**Avis délibéré de la Mission Régionale d'Autorité environnementale
de Nouvelle-Aquitaine
sur un projet de centrale photovoltaïque au sol dans la commune
de Saint-Geours-d'Auribat (40)**

Dossier NA-2025-008990/A P

Localisation du projet : Commune de Saint-Geours-d'Auribat (40)
Maître d'ouvrage : Urbasolar
Avis émis à la demande de l'Autorité décisionnaire : Le préfet des Landes
En date du : 15/11/2025
Dans le cadre de la procédure d'autorisation : permis de construire
L'Agence régionale de santé et le Préfet de département au titre de ses attributions dans le domaine de l'environnement ayant été consultés.

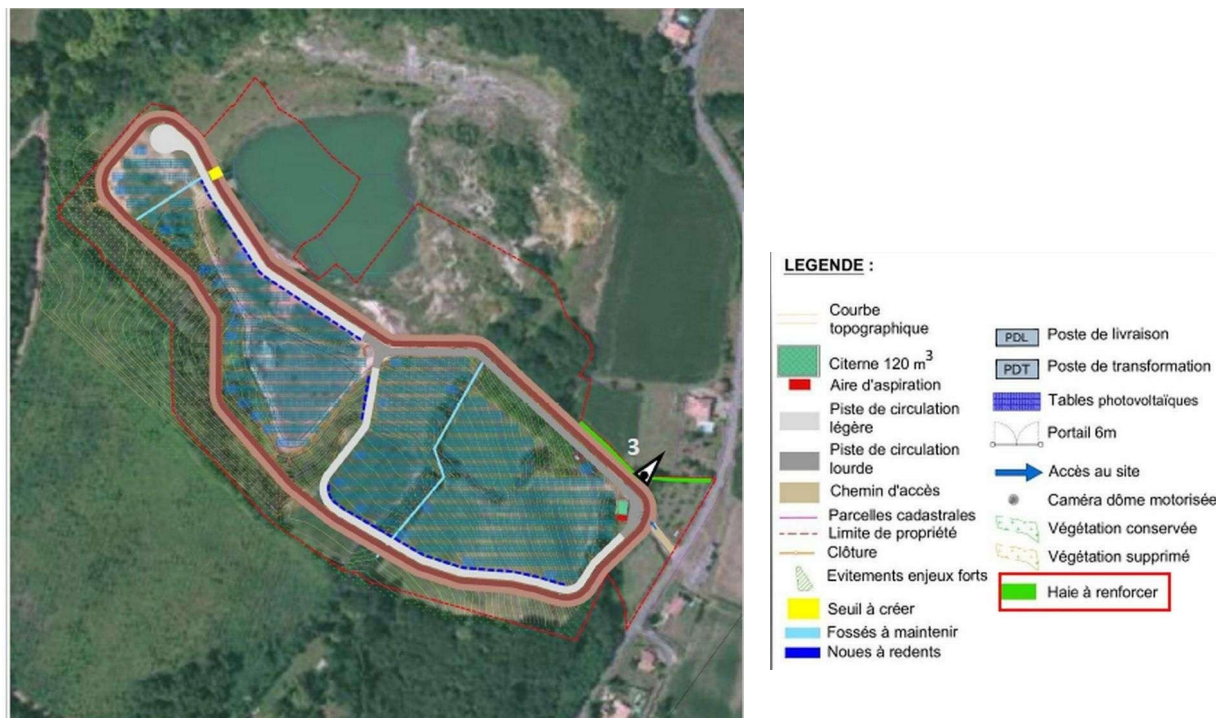
Selon l'étude d'impact, le raccordement électrique de la centrale au poste source d'Audon situé à environ 6,9 km au nord de la zone d'implantation potentielle est conditionné à l'augmentation de la capacité d'accueil réservée aux énergies renouvelables au titre du S3REN³.

Le raccordement du parc photovoltaïque, bien que faisant l'objet d'une procédure distincte portée par le gestionnaire du réseau, est un élément fonctionnel et donc une partie intégrante du projet global de parc photovoltaïque. Ainsi, l'étude d'impact doit porter sur le projet dans son ensemble, car il s'agit d'appréhender,

et ce le plus en amont possible, l'impact global du projet sur l'environnement, afin que les mesures d'évitement, de réduction, voire de compensation soient les plus efficaces possibles.

La MRAe recommande donc de présenter l'ensemble des enjeux environnementaux liés aux opérations de raccordement et de démontrer l'absence d'impacts sur l'environnement en lien avec le gestionnaire de réseau, notamment concernant la capacité du poste source d'Audon.

Cartographie des habitats naturels - Extrait de l'étude d'impact p.202

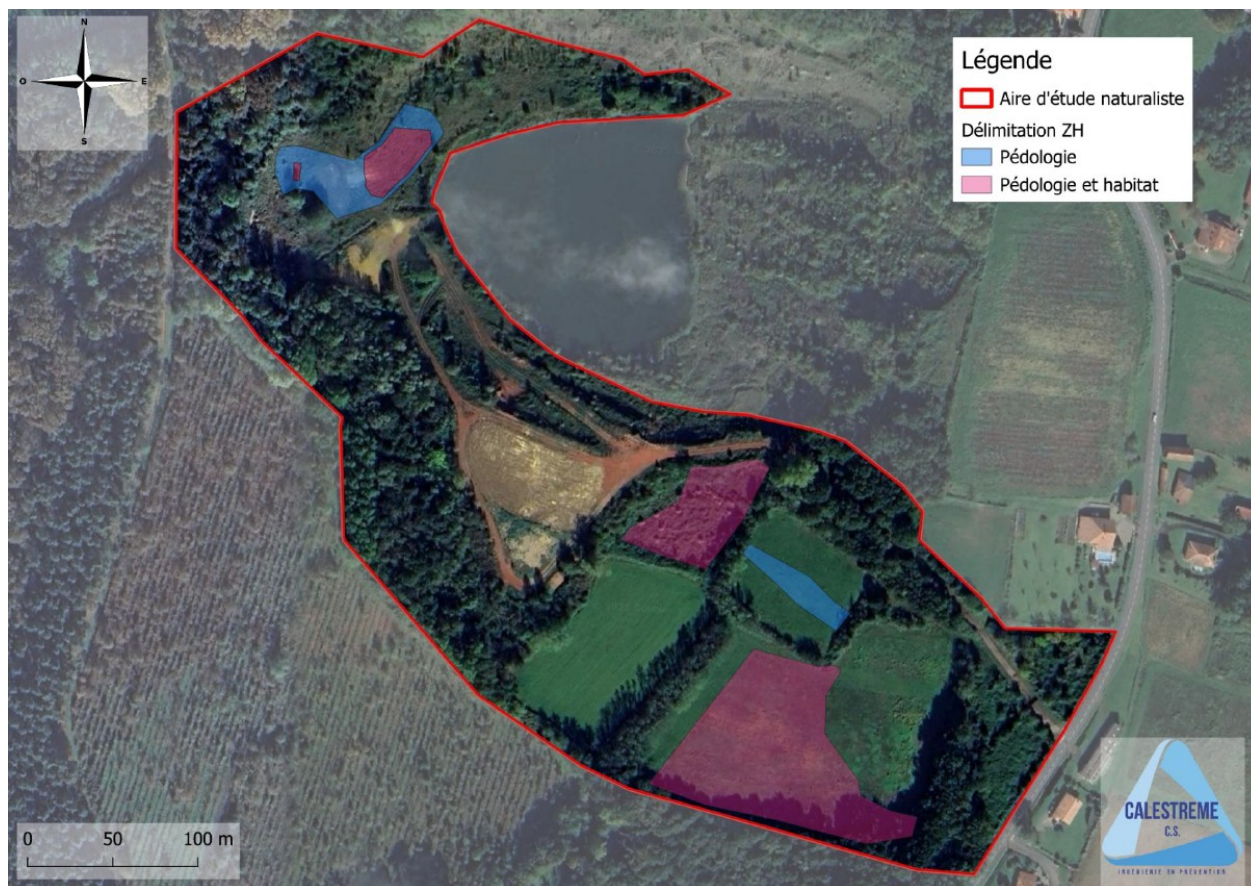
La MRAe recommande de réévaluer le niveau d'enjeu sachant que 16 espèces faunistiques présentent un enjeu fort et une espèce floristique est classée espèce protégée, et d'adapter les mesures en conséquence.
